変更情報：アークセンサーの一部シリーズにおける寸法変更のお知らせ

新しい演算処理装置に変更されたモデル

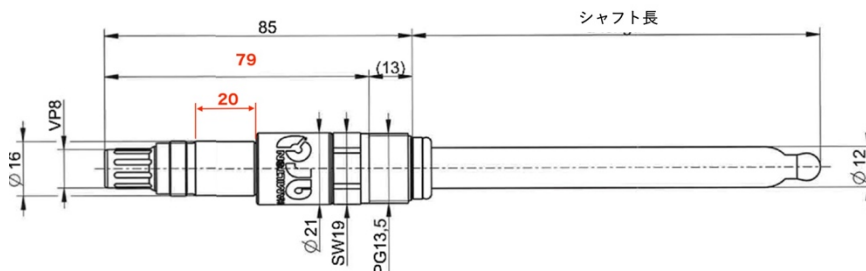
この新しい基板の寸法は従来のものと異なり、センサー接続部下部を 7mm 延長するようになります (下の図を参照)。寸法の変更以外は従来品と同様となります。なお従来の演算処理装置の供給が戻りましたら、寸法の小さい現行品へ戻す計画としております。

赤の数値が変更部分になります。(2022 年 8 月以降より適用予定)
